Přechod / Místo pro přecházení Kostelec u Heřmanova Městce

dle jednání, které proběhlo na obecním úřadě Kostelec u Heřmanova Městce bylo prověřeno umístění přechodu v okolí zastávek v obci Kostelec u Heřmanova Městce.

Obrázek 9 – Umísťování zastávek podle bodu 6.1.1.1 i)

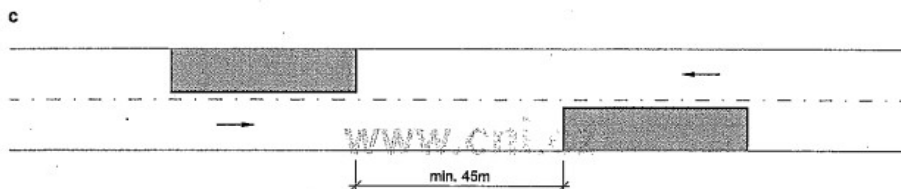
Komunikace jižně je směrově v přímé, v těchto místech by muselo dojít k odsunu zastávky na straně u OÚ Kostelec u H. M směrem k Prachovicím. Tento posun by musel být do vzdálenosti min. 45m od konce zastávky v druhém jízdním pruhu. V místě možného přesunu zastávky však není dostatečná šířka pro prostor zastávky dle ČSN 73 6425. V tomto směru tedy není místo, kam posunout zastávku. Zároveň v těchto místech je nedostatečná šířka chodníkové plochy pro vybudování přechodu pro chodce / místa pro přecházení a není kam chodník rozšířit.
